Stadt Leverkusen

Vorlage Nr. 2021/0395

Abbruch und Neubau der Brücke Hammerweg über die Dhünn

Brückenneubau Hammerweg – Bauwerk W 004
Variantenauswahl/ Bewertung UWB/ UNB
-Ihre Email vom 6.11.2020 –

Erneuerung des Brückenbauwerks Hammerweg/Dhünn

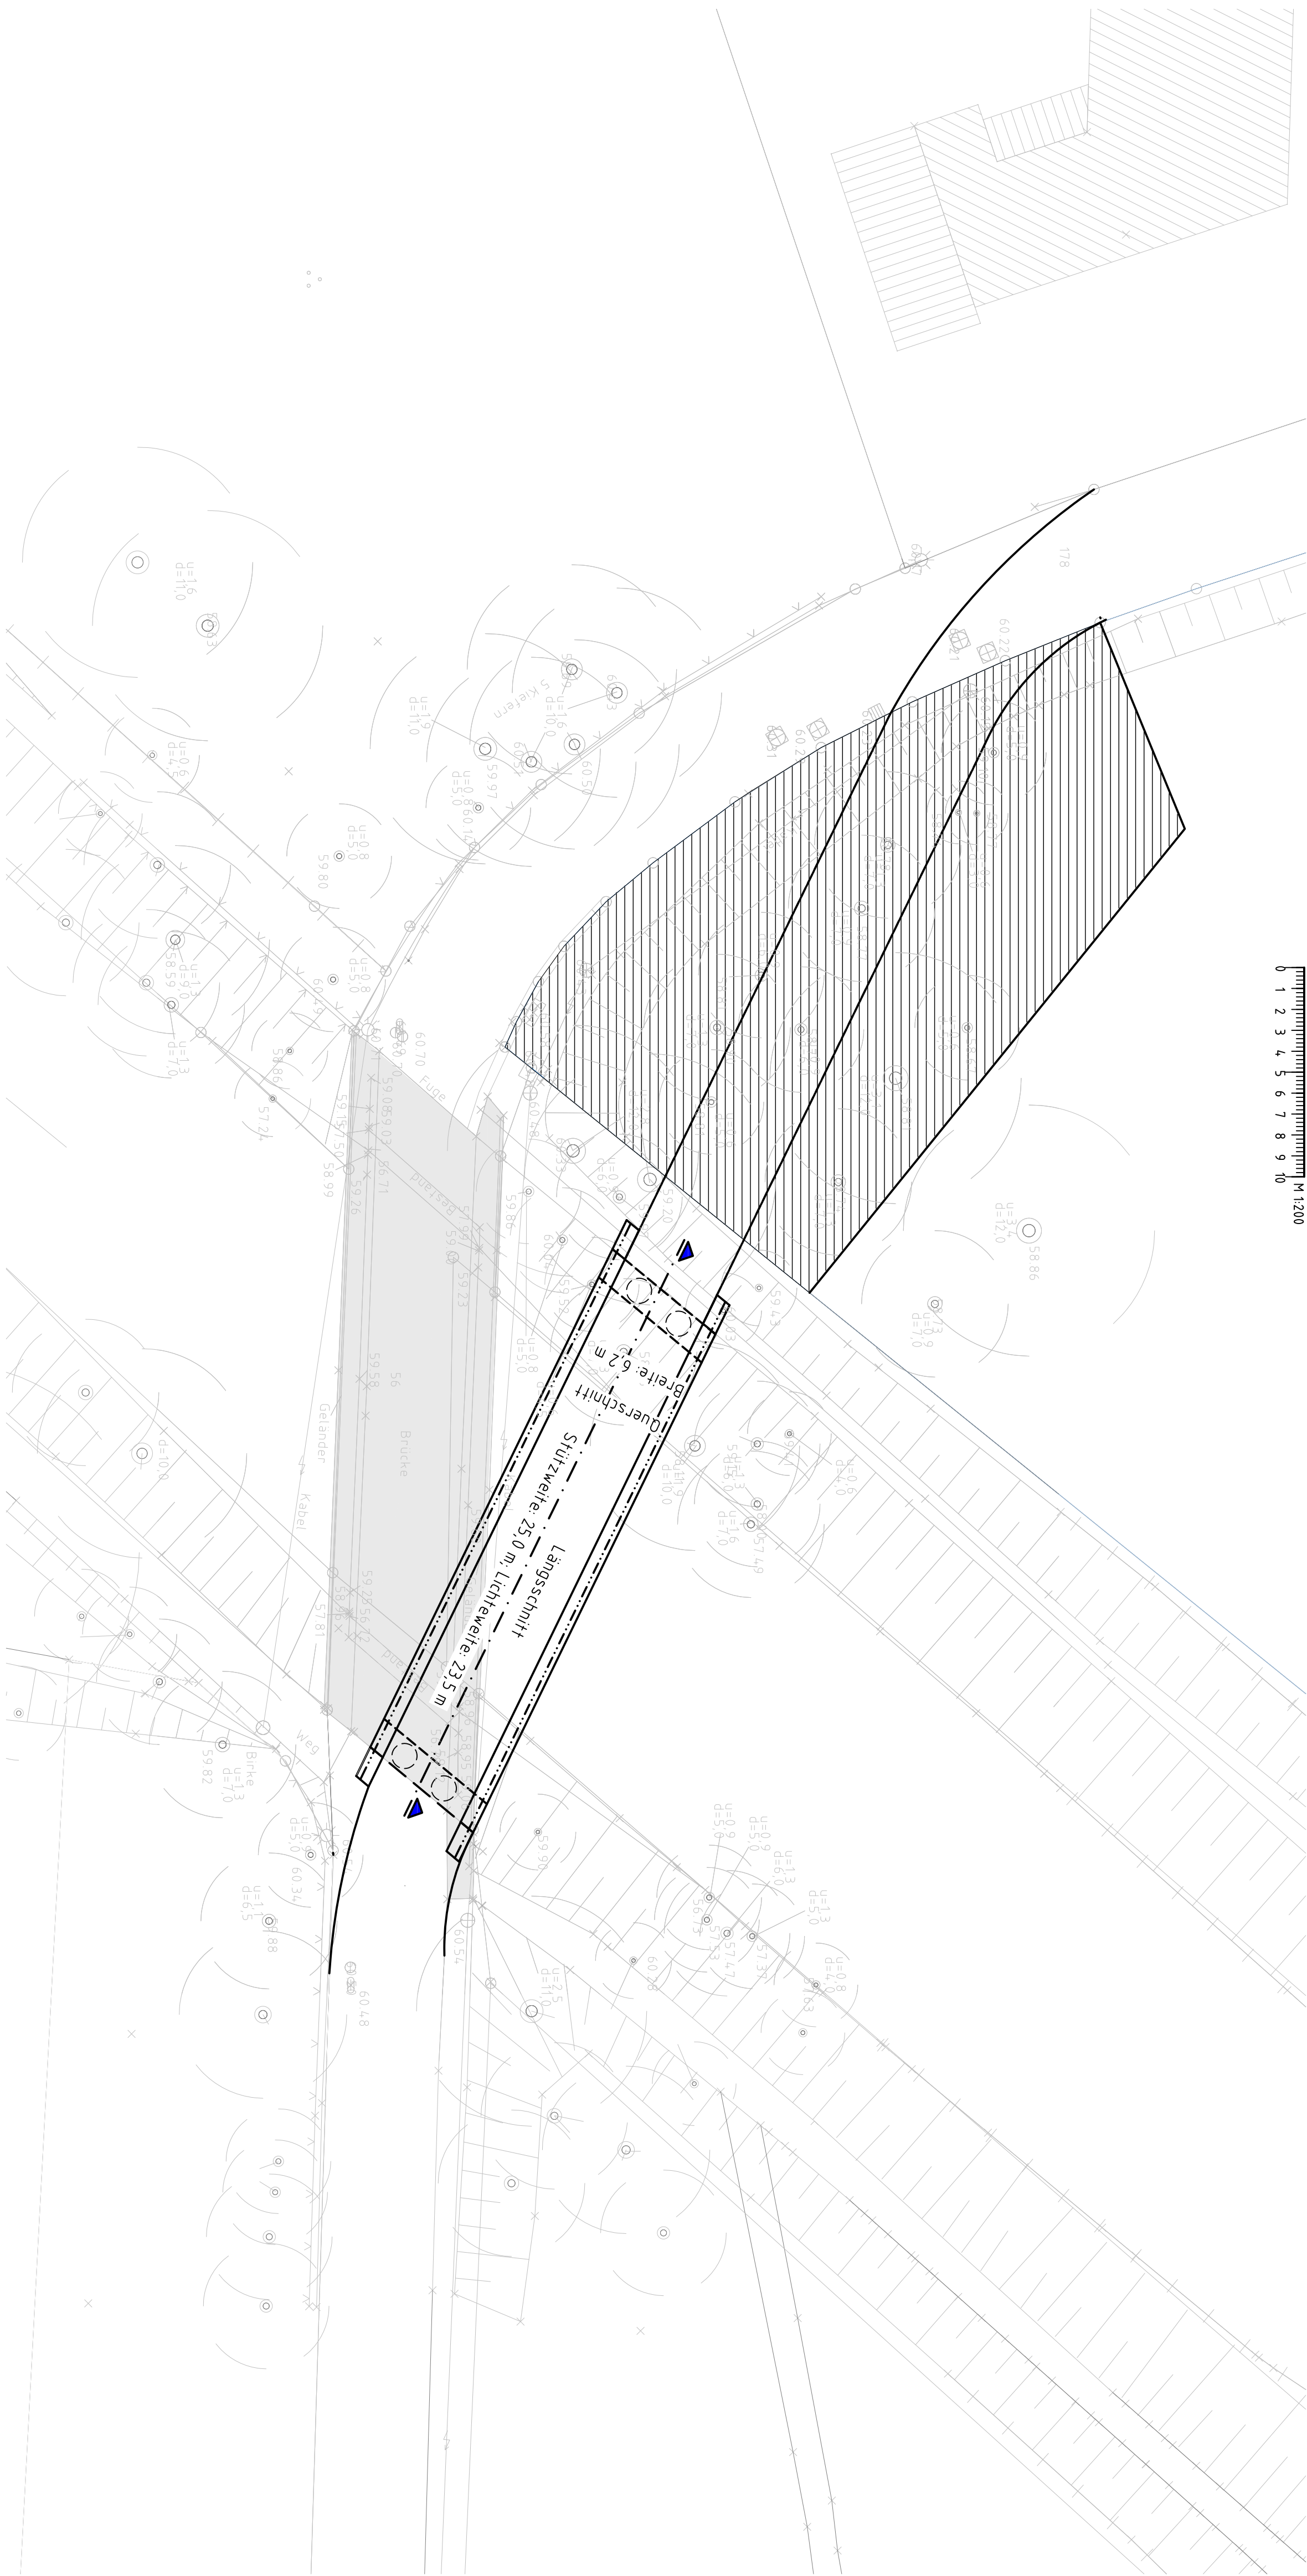
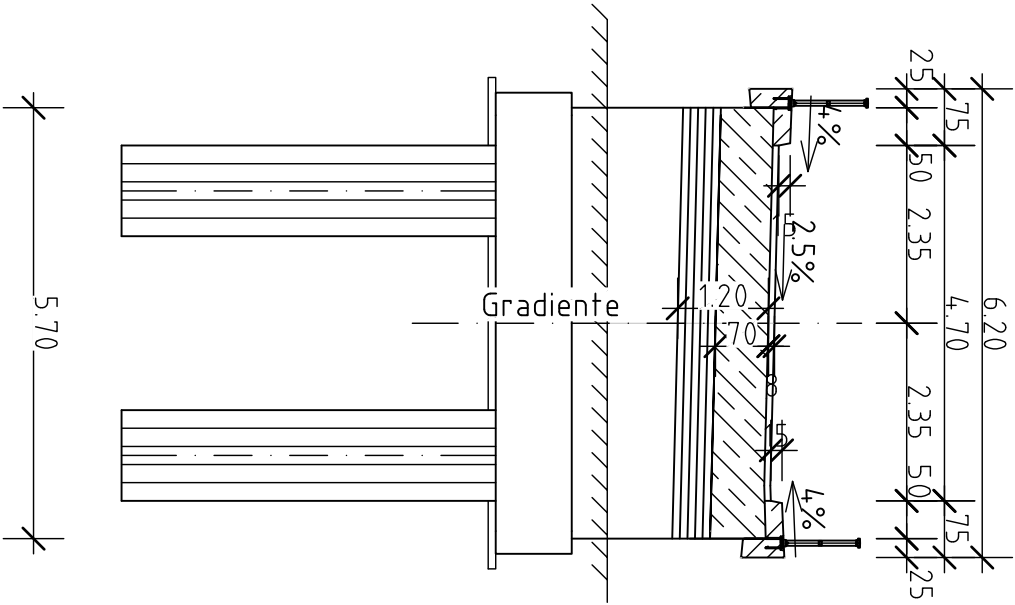
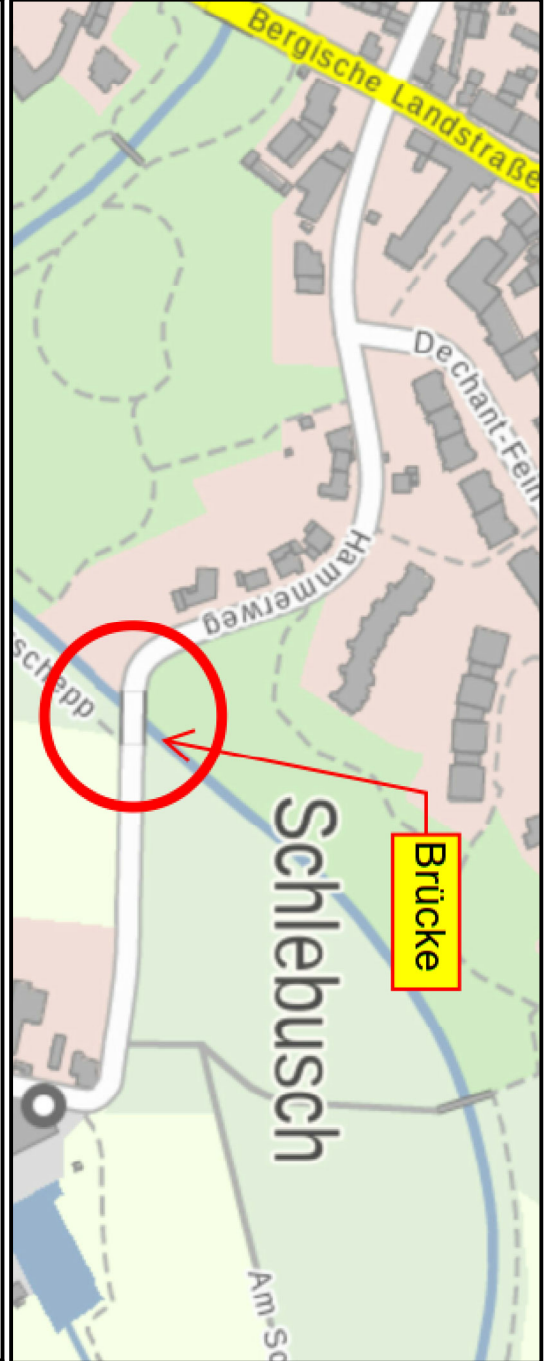
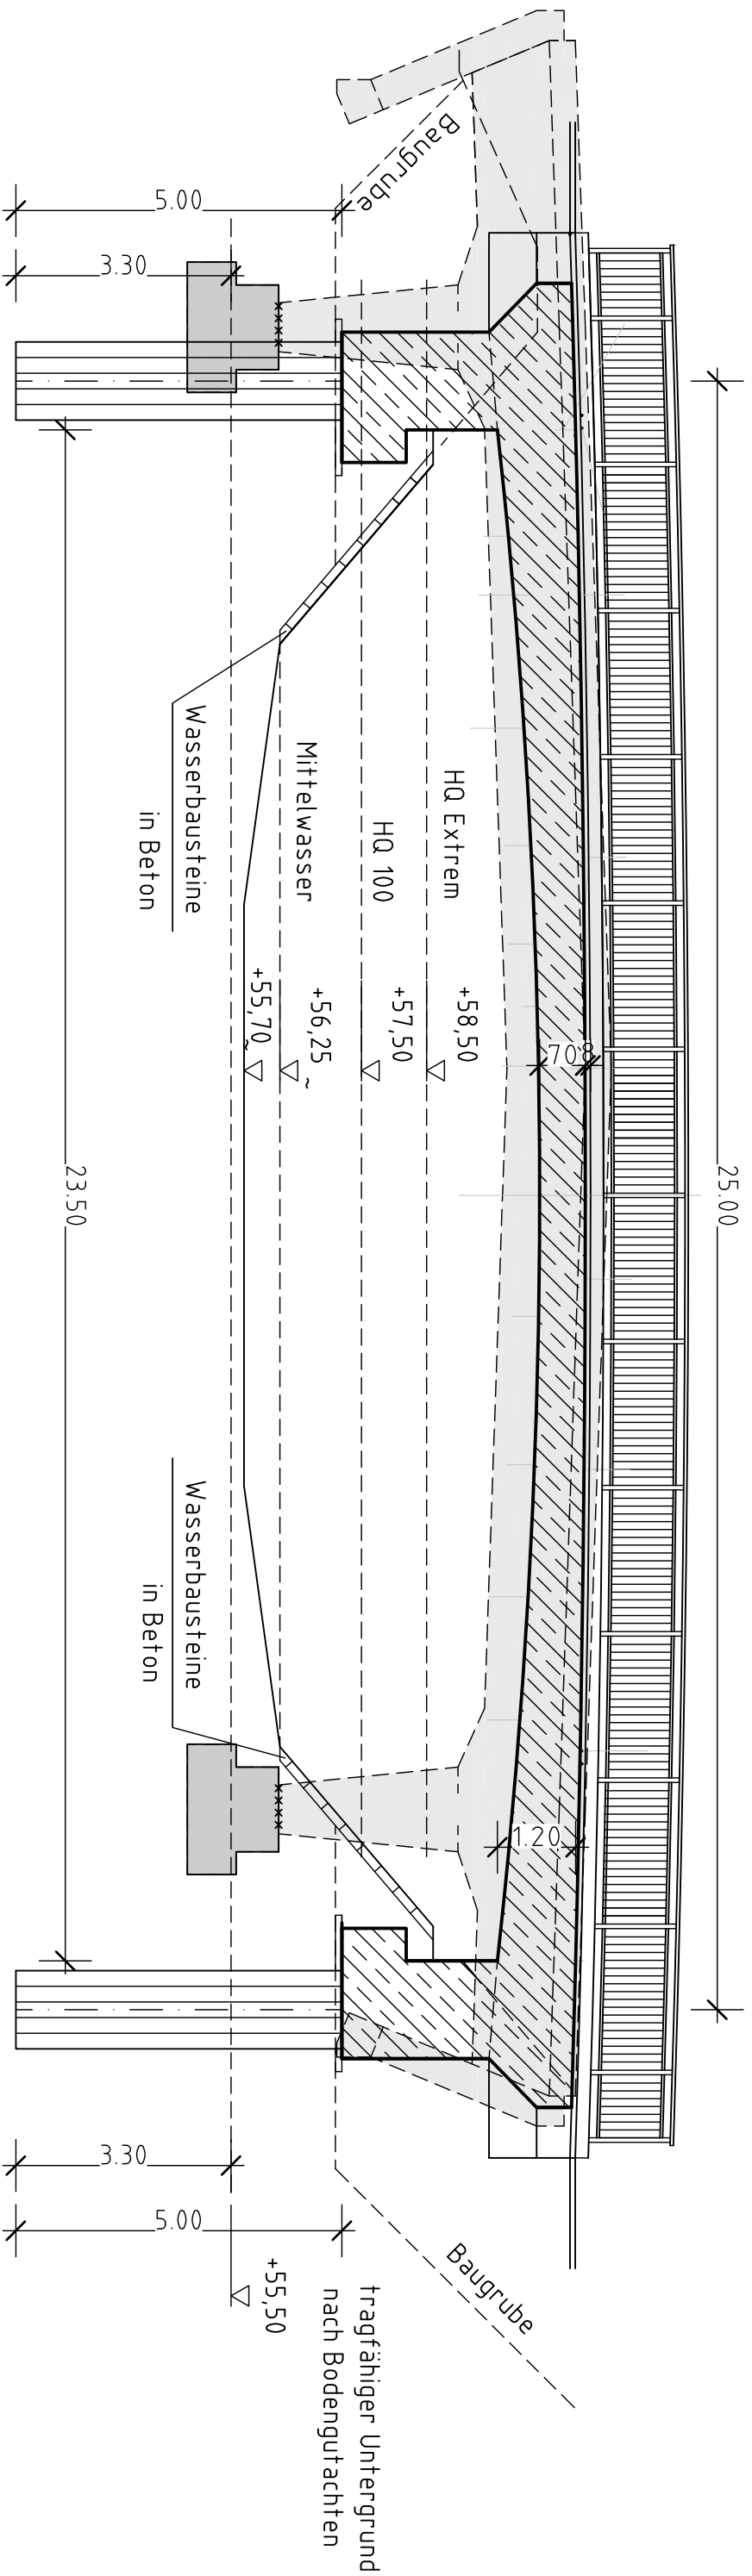
- Die Dhünn ist möglichst ohne Verschwenkungen zu queren, d.h. senkrecht zur Gewässerachse
- Pfeiler und Stützen sind im Gewässerbett zu vermeiden bzw. zu minimieren, in jedem Fall ist der Stromstrich von jeglichen Bauten freizuhalten
- Die Pfeiler sind mit ausreichend Abstand zu errichten und strömungsgünstig auszubilden
- Die Wiederlager sind parallel zum Abfluss möglichst außerhalb des Abflussquerschnittes herzustellen
- Das Bemessungshochwasser HQ100 muss ohne wesentliche Beschleunigung schadlos abfließen können
- Aus ökologischer Sicht sind die Abflüsse MQ und MNQ zu berücksichtigen
- Der Mittelwasserquerschnitt ist in jedem Fall unverändert beizubehalten

Unter dem Aspekt der Umsetzung der EU-Wasserrahmenrichtlinie sind grundsätzlich Entwicklungskorridore für Gewässer zu erhalten bzw. zu entwickeln, Gewässerkreuzungen sind Weitestgehend zu vermeiden oder wenn erforderlich, mit dem geringsten Eingriff (rechtwinklig) zu realisieren.

Im Fall der Brücke Hammerweg ist die Gewässerkreuzung unumgänglich und für den Erhalt der Verkehrsinfrastruktur notwendig und erforderlich. Die dargelegten Eingriffe sowie die Herleitung der Vorzugsvariante Variante 3 sind nachvollziehbar und werden ausdrücklich befürwortet. Sollte die rechtwinklige Gewässerkreuzung nicht umgesetzt werden können, ist dies umfassend zu begründen, andernfalls ist die Genehmigungsfähigkeit der Brückenmaßnahme gefährdet.

Anlage 3: Baustelleneinrichtungsflächen

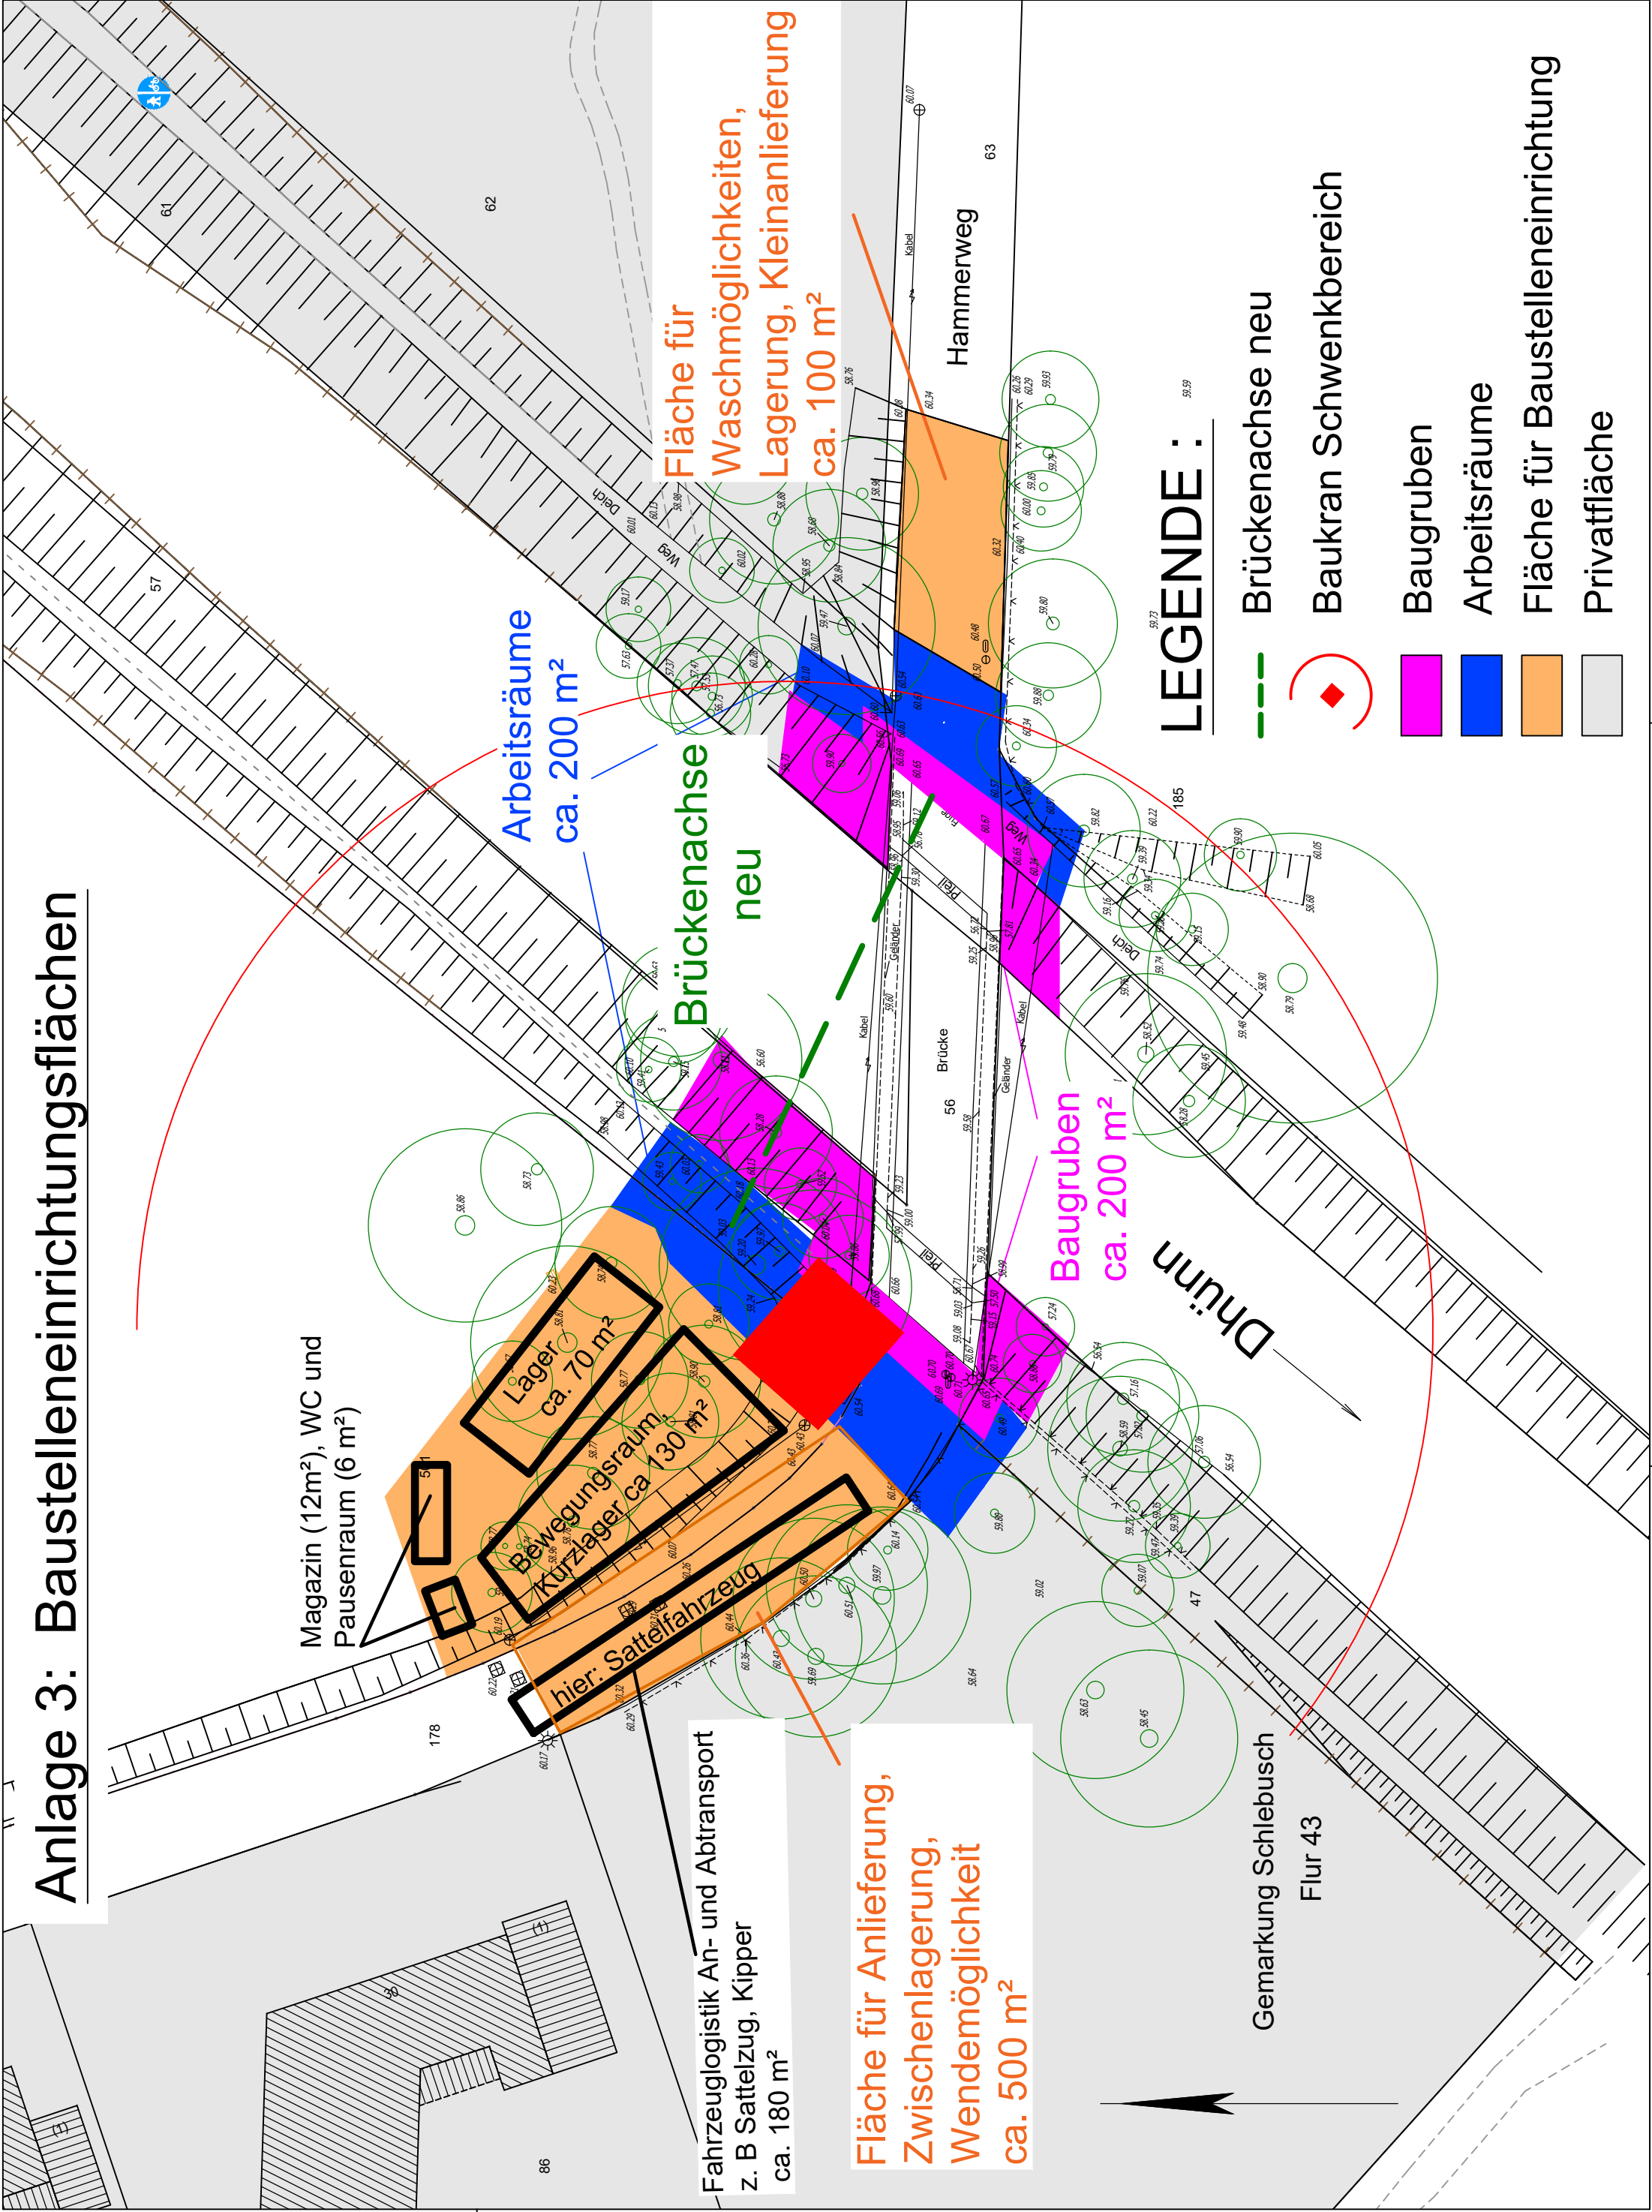
II. Aus der Sicht der UNB, der Belange Landschafts-, Natur- und Artenschutz, gibt es im Hinblick auf den geplanten Eingriff in das Schutzgebiet (Fällung von Bäumen) wesentliche Bedenken.

Nach Abschätzung des Flächenbedarfs zur Baustellenlogistik sind im Umfeld der Brücke ca. 25-30 Bäume zu fällen.

Die 25-30 Bäume stehen nicht im FFH-Gebiet sondern vielmehr im Landschaftsschutzgebiet (LSG). Zum FFH-Gebiet *Dhünn und Eifgenbach* gehört die Dhünn bis zur Böschungsoberkante und der östlich an die Brücke angrenzende Wald.

In Landschaftsschutzgebieten sind alle Eingriffe unzulässig die den Charakter des Gebietes verändern oder die wertprägenden Elemente beeinträchtigen.

Im Hinblick auf die geplante Nutzfläche für die Baustelleneinrichtung und den Aufstell- und Schwenkbereich für den Kran muss angestrebt werden möglichst viele der Bäume, insbesondere prägende Großeichen im Schutzgebiet zu erhalten. Der Antrag selbst verweist auf angrenzende Privatflächen außerhalb des Schutzgebietes die zur Verfügung gestellt werden könnten. Hier sollte die Mitnutzung unbedingt angestrebt werden.

Nach aktuellem Stand sollen die Fällung in den Wintermonaten 2021/2022 erfolgen. Anzahl, Art und Standort zu fällender Bäume im LSG/FFH-Gebiet sollen im LBP dargestellt werden. Eine Beteiligung des Naturschutzbeirates ist erforderlich. Der Beirat tagt am 07.09.2021 und am 09.11.2021.

Für die weitere Prüfung des Brückenneubauvorhabens müssen bei der UNB FFH-Verträglichkeitsuntersuchung, Artenschutzprüfung, Landschaftspflegerischer Begleitplan und eine Eingriffsbilanzierung mit Darstellung von Kompensationsmaßnahmen eingereicht werden.
